PRÉFET DE LA RÉGION RHÔNE-ALPES

Lyon, le 14 octobre 2011

Avis de l'autorité environnementale
aménagement du parc du sergent Blandan - Lyon 7^e
arrondissement

Projet d'aménagement du parc (étude d'impact Fig 92 page 158)

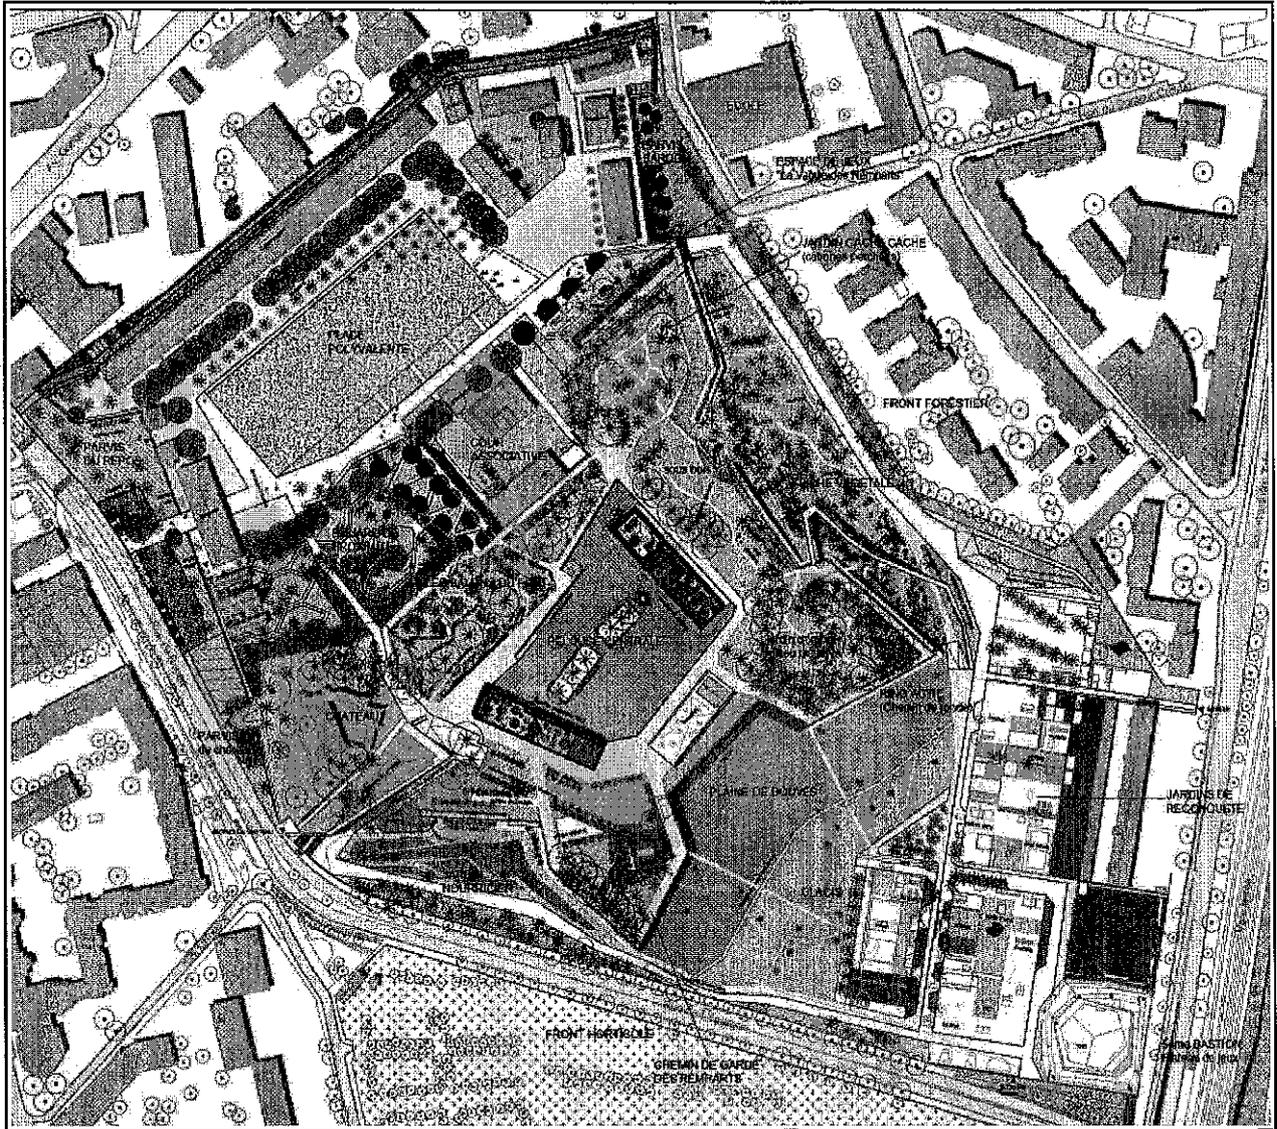
Le contexte est bien rappelé et il est indéniable que l'aménagement du parc aura in fine un effet positif. Mais il manque le rendu de la démarche itérative et les justifications ayant conduit au schéma d'aménagement présenté dont la mise en œuvre pose notamment question sur les espaces concernés par des potentielles démolitions, sur les éventuelles variantes écartées et pour quelles raisons.

L'Ae recommande que le projet soit décrit afin que les situations avant et après travaux soient présentées et appréhendées plus facilement, qu'il soit rendu compte des étapes principales de la démarche et des raisons du choix arrêté.
